Oggetto: procedura di Valutazione di Incidenza Ambientale - Comunicazione SUAP pratica n.02482020811-20062022-1659 - SUAP 269 - 02482020811 CANINO & RUBINO S.R.L. "S.C.I.A. per la riparazione di autoveicoli carrozzeria meccanica e motoristica", Rif. pratica SUAP: 02482020811 Denominazione: CANINO & RUBINO S.R.L. Codice fiscale: Provincia sede TRAPANI 02482020811-20062022-1659 Prot. 0094046 del 05/09/2022 - Richiesta di parere preliminare ai sensi del Punto 6 del D.A. 36/2022 – Assenza di verifica di aspetti progettuali e di esercizio già richiesti con nota prot. 182/22 - Parere interlocutorio negativo

Ente Gestore della Riserva Naturale Orientata "SALINE di TRAPANI e PACECO"

Per tutto quanto sopra, considerato, rilevato, sulla base della documentazione esaminata si esprime PARERE NEGATIVO.

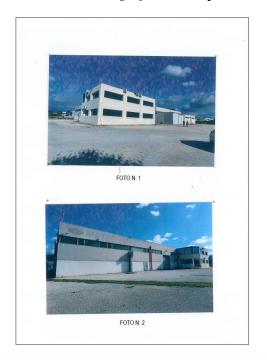
Preso atto che non è presente tra la documentazione di progetto uno specifico elaborato fotografico, mentre ritrazioni fotografiche sono presenti nella Tavola n. 6 Bis (non datata) e nello Studio di Incidenza datato Luglio 2023, non è chiaro lo stato del lotto e/o la presenza di eventuali attività.
